## 泊発電所 3号炉

# 1号及び2号炉設置の洗浄排水処理系及びアスファルト固化装置 の共用取止めによる影響の概要について

令和5年10月31日  
北海道電力株式会社

図1 放射性廃棄物廃棄設備系統概要図 (変更前)

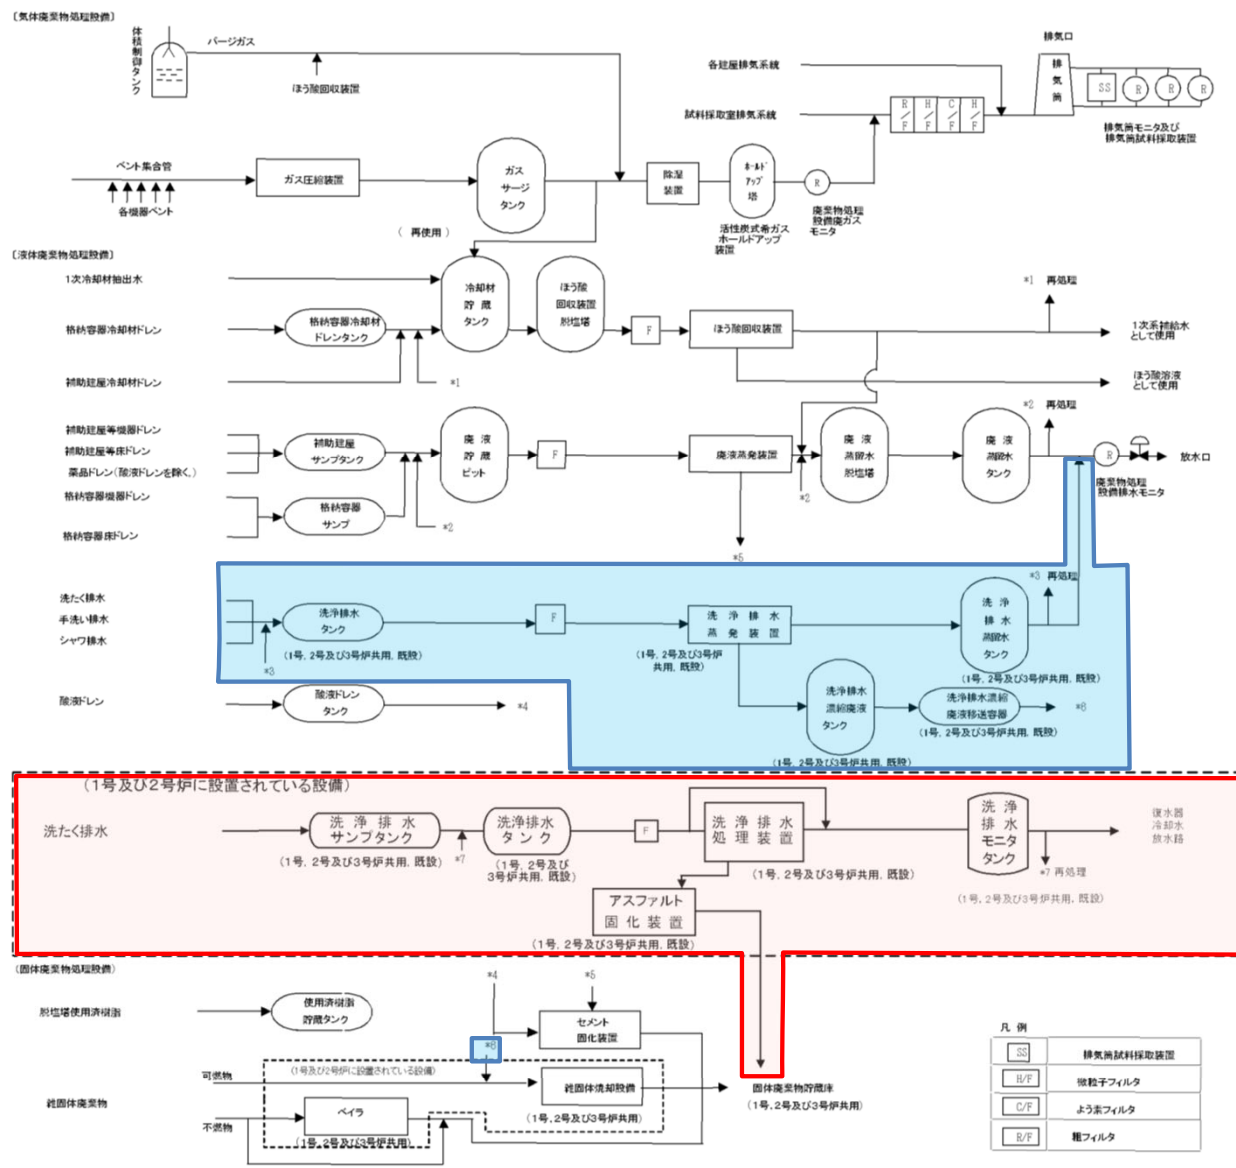
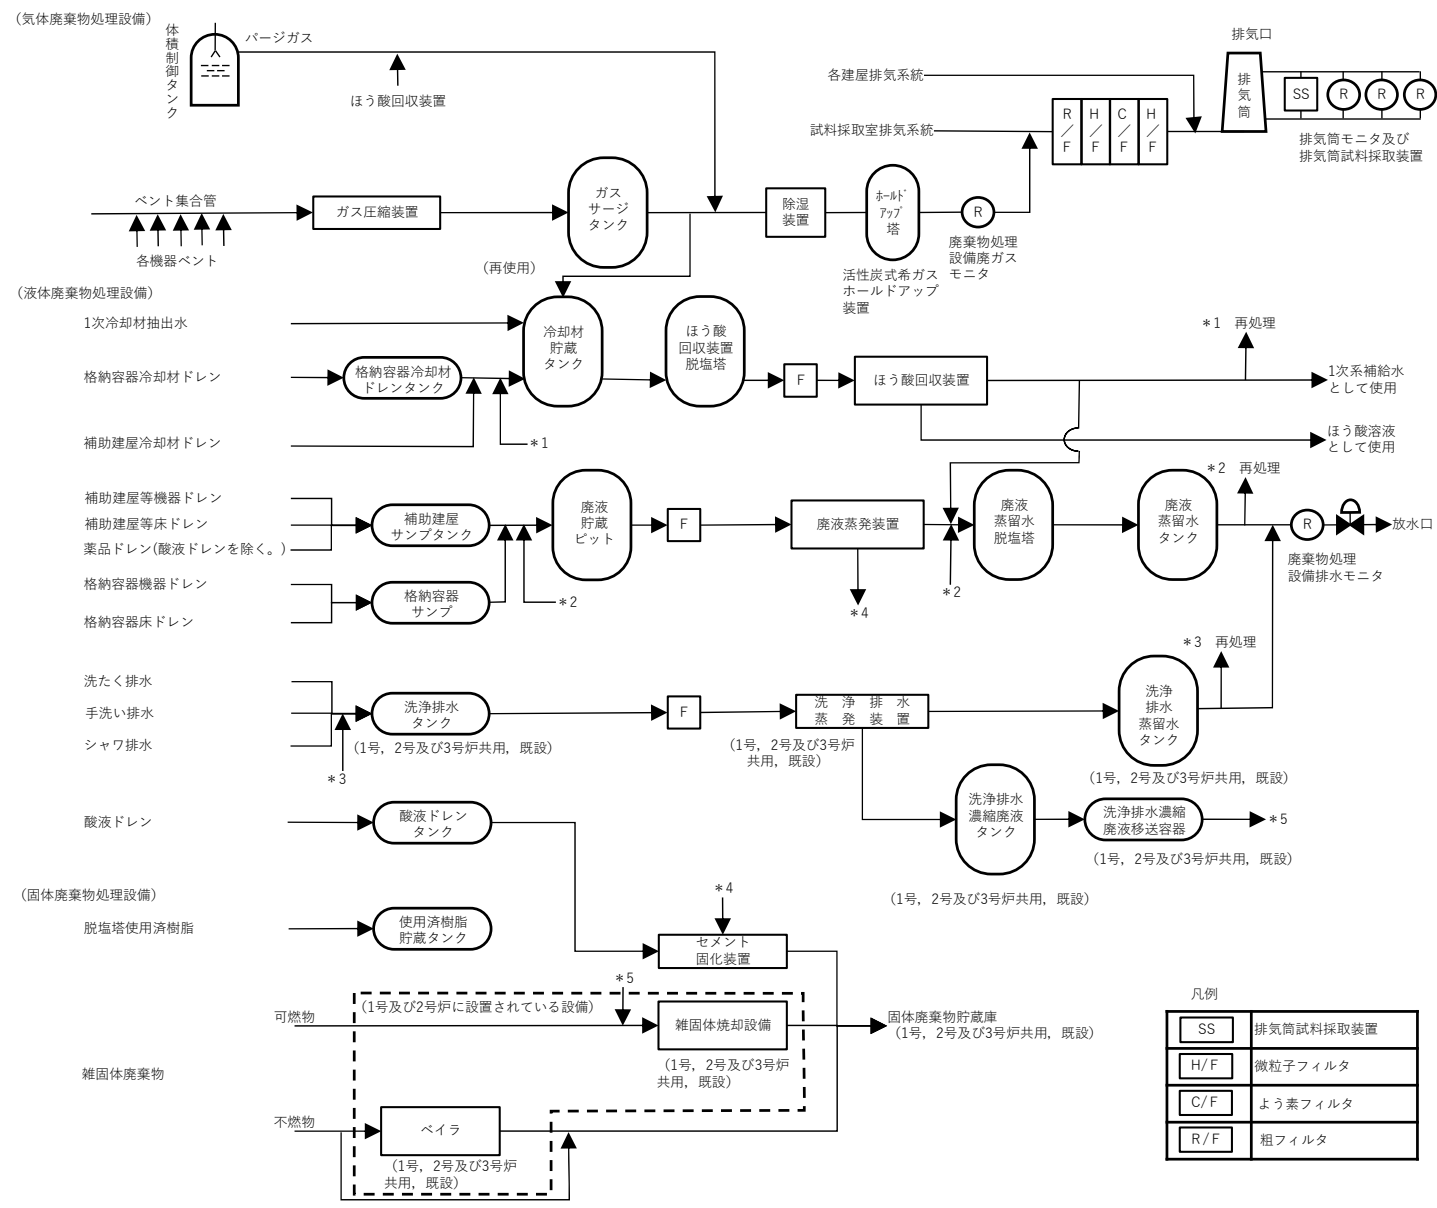
- ✓ 1号、2号及び3号炉の洗たく作業の運用効率化を図るため、3号炉で使用する保護衣類等を3号炉のほか1号及び2号炉においても洗たくを行う運用を計画していたが、このうち1号及び2号炉で洗たくを行う運用を取止め、3号炉で使用する保護衣類等は3号炉のみで洗たくを行い、その廃液は3号炉設置の洗浄排水処理系で処理する。これに伴い、1号及び2号炉設置の洗浄排水処理系とアスファルト固化装置の3号炉との共用を取止める。
- ✓ 3号炉設置の洗浄排水処理系は、引き続き1号及び2号炉と共用を続けるが、1号及び2号炉で使用する保護衣類等の洗たくについては、1号及び2号炉で洗たくを行う又は3号炉の洗たくを優先したうえで、3号炉の洗浄排水処理系の裕度の範囲で行うものとする。
- ✓ なお、1号及び2号炉の新規制基準適合性審査に係る設置変更許可申請における基準適合性の説明時には、1号及び2号炉における基準適合性を示した上で、1号、2号及び3号炉共用として改めて説明する予定である。

3号炉の発電用原子炉設置変更許可申請（平成25年7月8日申請）に係る基準適合性の説明として、以下の通り変更する。変更前後の放射性廃棄物廃棄設備系統概要図を図1、2に示す。

図2 放射性廃棄物廃棄設備系統概要図 (変更後)
